Mission régionale d'autorité environnementale

**Avis délibéré sur le projet de construction et d'exploitation
d'un parc éolien sur les communes de Saint-Oulph
et Etreilles-sur-Aube (10)
porté par la société SAINT-OULPHETRELLES ÉNERGIE**

N° réception portail : 000945/A P
n°MRAe 2025APGE17

Figure 3: Plan de situation des 12 éoliennes

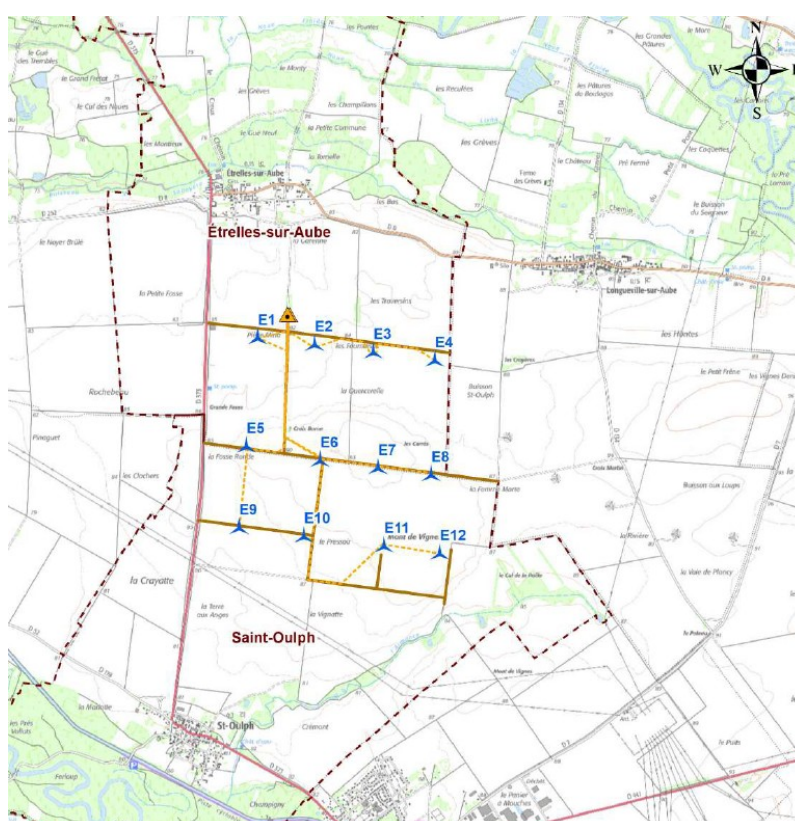
Les recommandations du Schéma régional de l'éolien (SRE) Champagne-Ardenne et du document Eurobats¹⁹ du Programme des Nations Unies pour l'Environnement (PNUE) recommandent un éloignement minimal entre éoliennes (bout de pale) et lisières boisées ou haies de 200 mètres. L'éolienne E2 est la plus proche d'un élément boisé fonctionnel (122 mètres). C'est la seule éolienne à moins de 200 mètres d'un élément boisé fonctionnel.

L'Ae recommande d'explicitier et justifier le choix d'implantation de l'éolienne E2 à proximité des lisières de forêts, à une distance inférieure aux 200 m préconisée par EUROBATS ; à défaut, déplacer l'éolienne E2 pour respecter la distance d'éloignement de 200 m des lisières boisées ou a minima en présenter les conséquences sur les secteurs boisés, les habitats et les espèces présentes et de proposer des mesures adaptées d'évitement, de réduction et de compensation (ERC²⁰).

Figure 7: Couloirs de migration

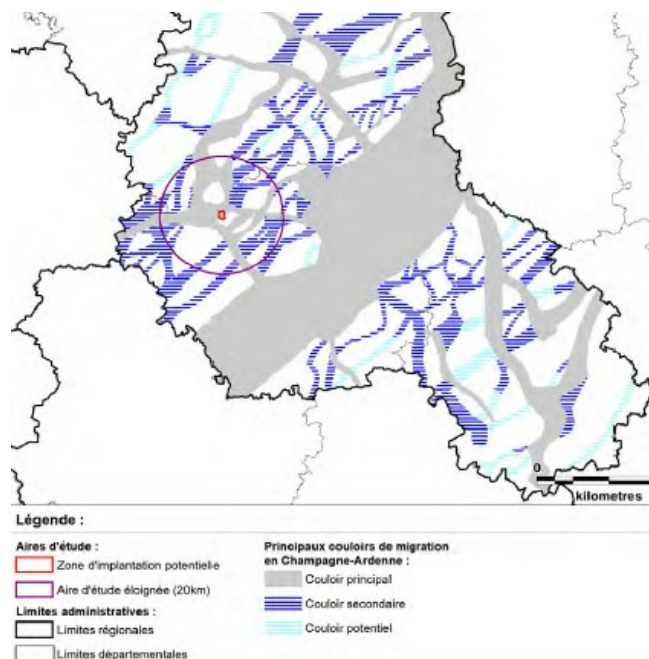
- les espèces migratrices qui remontent du sud vers le nord en cours de migration pré-nuptiale rencontreront en premier le groupe de parcs éoliens constitué par les parcs d'Orvilliers, de Seine Rive Gauche Nord et de Orvilliers et Mesgrigny (visibles sur la figure 11 du présent avis) ;

- le projet s'inscrit dans la continuité de ce regroupement de parcs et l'avifaune aura donc déjà réalisé l'effort d'évitement ;
- compte tenu de la configuration du présent projet, et notamment de la très faible densité de haies et de boisements sur le site, il est très probable que les espèces migrent le long des vallées présentes au nord et au sud de l'aire d'étude immédiate ;

- si les oiseaux venaient à rencontrer le parc éolien de de Saint-Oulph et Etreilles-sur-Aube en premier, il sera possible de l'éviter notamment par le nord, avec une trouée de 4,5 km entre le présent projet et le parc éolien des Bouchats 1 ;

- en automne, du nord vers le sud, si les oiseaux venaient à rencontrer le parc éolien de Saint-Oulph et Etreilles-sur-Aube en premier, il sera possible de l'éviter notamment par le nord, avec une trouée de 4,5 km entre le présent projet et le parc éolien des Bouchats 1.

Le dossier conclut que l'effet barrière du projet éolien, même s'il n'est pas nul, sera donc limité. Il mentionne de plus qu'à la période de migration pré-nuptiale, les prospections indiquent que la traversée du site s'effectue principalement par des vols à une altitude inférieure à 30 mètres et que la garde au sol importante de 44,5 mètres et l'espace inter-éolien de 480 m minimum faciliteront la migration « rampante » de nombreuses espèces.

L'Ae partage cette conclusion, sous réserve que le phénomène de contournement des parcs en période de migration soit bien réel, tout en insistant sur le fait qu'il devra être corroboré par le suivi de mortalité qui sera mis en place selon les fréquences prévues en figure 8 du présent avis.

Elle recommande de plus au Préfet du département de l'Aube, de confirmer par une tierce expertise la réalité du phénomène de contournement de ces parcs par les oiseaux migrants, aux périodes de migration dans le cadre de l'article L.181-13 du code de l'environnement²³ puisque les parcs d'Orvilliers, de Seine Rive Gauche Nord, « d'Orvilliers et Mesgrigny » et de Bouchats 1 sont en service,.

Figure 9: Couloirs de migration des chauves-souris

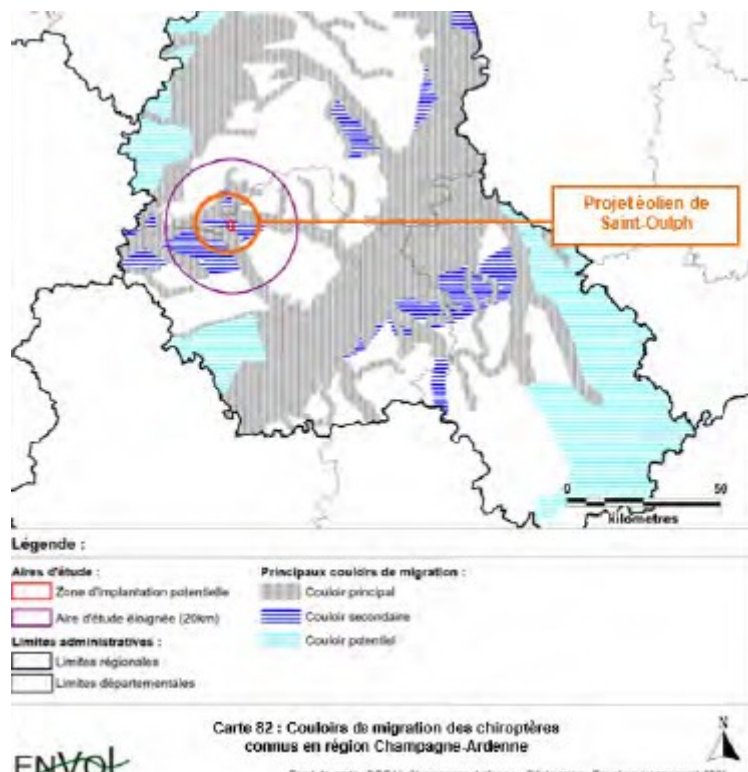
Une carte du dossier montre que la zone d'implantation potentielle se situe au sein d'un couloir de migration secondaire (cf figure 9 du présent avis), enclavé entre 2 couloirs de migration principaux connus pour les chauves-souris à l'échelle régionale. Ces couloirs de migration principaux correspondent aux vallées de l'Aube et de la Seine.

Figure 11: Visualisation des espaces de respiration

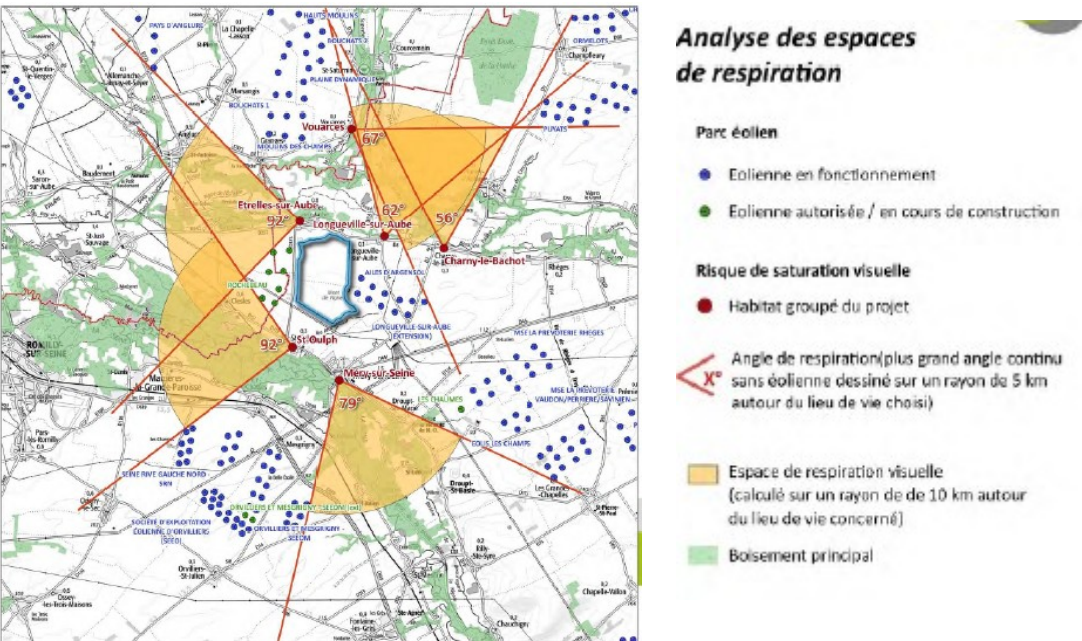
Le dossier montre cependant (cf figure 11 du présent avis) que les angles de respiration (plus grand angle sans éolienne) depuis les principaux villages et dans un rayon de 5 km autour du projet, bien que parfois très faibles²⁸, ne sont pas réduits par les éoliennes du projet.

Figure 15: Exemples de pales munies de dentelures

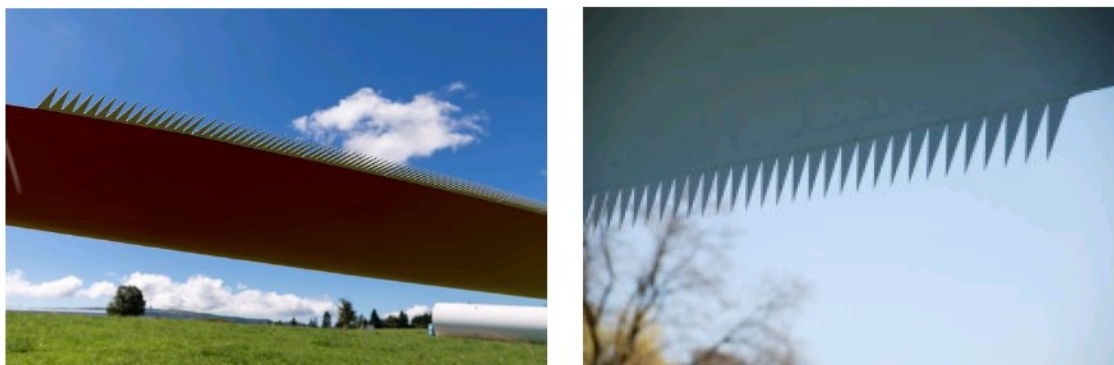
Le dossier comporte des modélisations du niveau de bruit des éoliennes du projet, qui, comparé aux mesures effectuées *in-situ*, permettent d'en déduire un niveau d'émergence³⁵. L'Ae constate que l'étude acoustique jointe en annexe est basé sur un type d'éolienne dont toutes les pales sont munies de dentelures.

L'Ae rappelle que les conclusions de l'étude acoustique ainsi que les mesures de réduction de l'impact proposées par le pétitionnaire ne seront valables qu'avec des pales des éoliennes mises en services toutes munies de dentelures.

L'Ae recommande au pétitionnaire de préciser dans le dossier que les pales de toutes les éoliennes seront munies de dentelures.
